宮城県広域防災拠点計画
白紙にもどして再検討すべきである

2016年6月27日

東日本大震災復旧・復興支援みやぎ県民センター

宮城野原地区に 防災拠点を整備することに反対する理由

「平成28年（2016年）熊本地震」

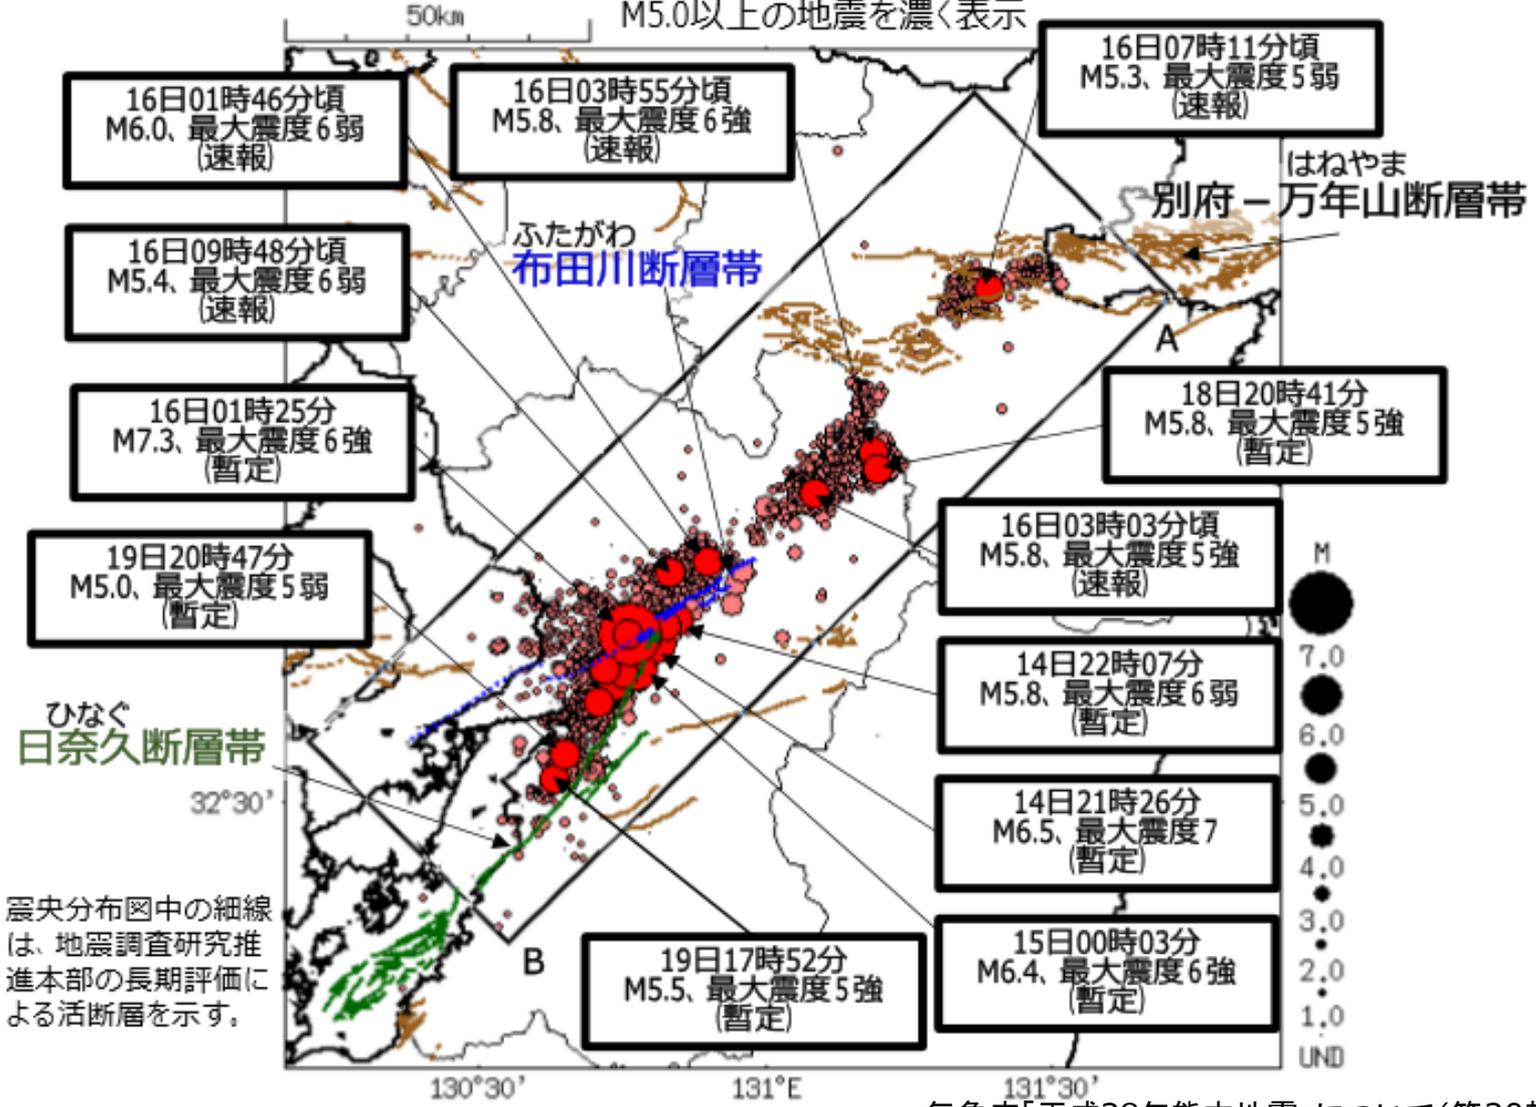
熊本地震は、活断層直上だけに震源があったのではなく、その周縁部でもあった。また活断層から2～3kmで上下変動が観測された。(次ページ参照)

従って、活断層からの距離が250mなのか500mなのかは「誤差の範囲」で、×から△に変更する合理性はない。

図-2 事業区域

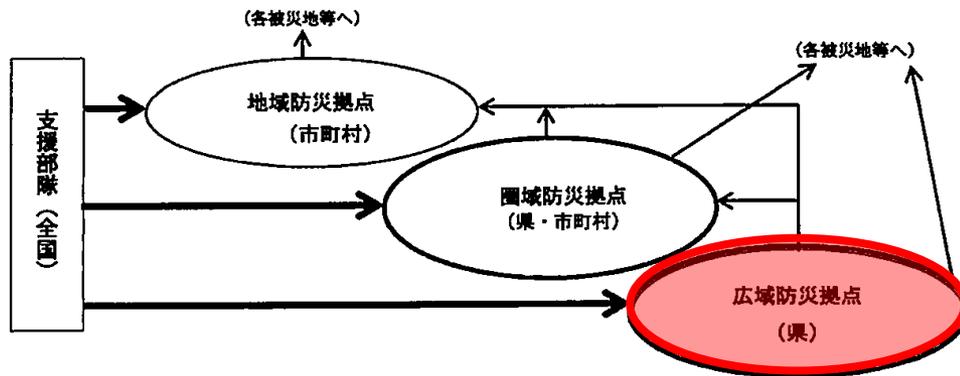
県申請面積約33haは、交付金採択のために広域防災拠点機能を持たない宮城野原総合運動公園を非合理的に加えたものであり、実際は「計画」にある約17.5haである。

【参考】広域防災拠点等の基本的な概念図

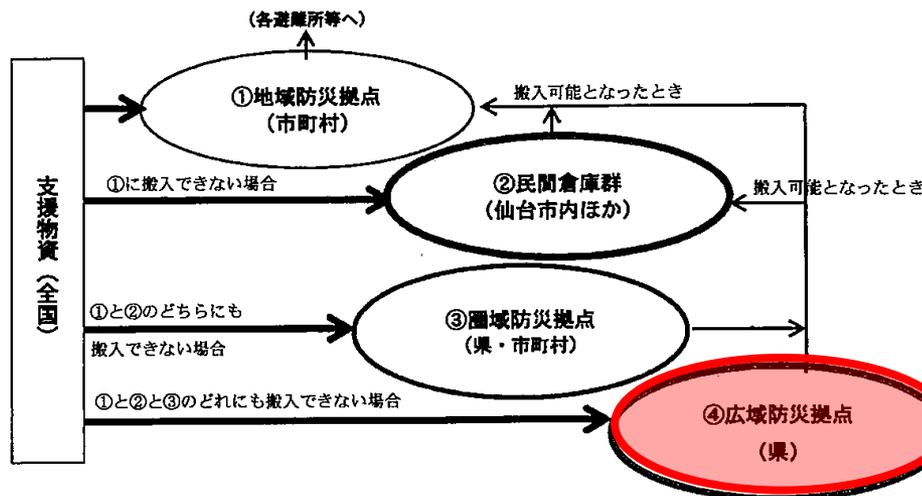
地域防災拠点、圏域防災拠点が機能しないような災害が発生した場合、広域防災拠点が始めて機能するという

- ・圏域防災拠点（7圏域8ヶ所）が機能不全に陥るような災害が発生した場合、他地域より災害リスクの高い立地の広域防災拠点が圏域より先に機能不全に陥る。

- ・DMAT、支援部隊集結、物資集積等の機能が17.5ha内で混在し、それぞれの機能発揮ができない。

結局、災害時には役立たない防災拠点となる。
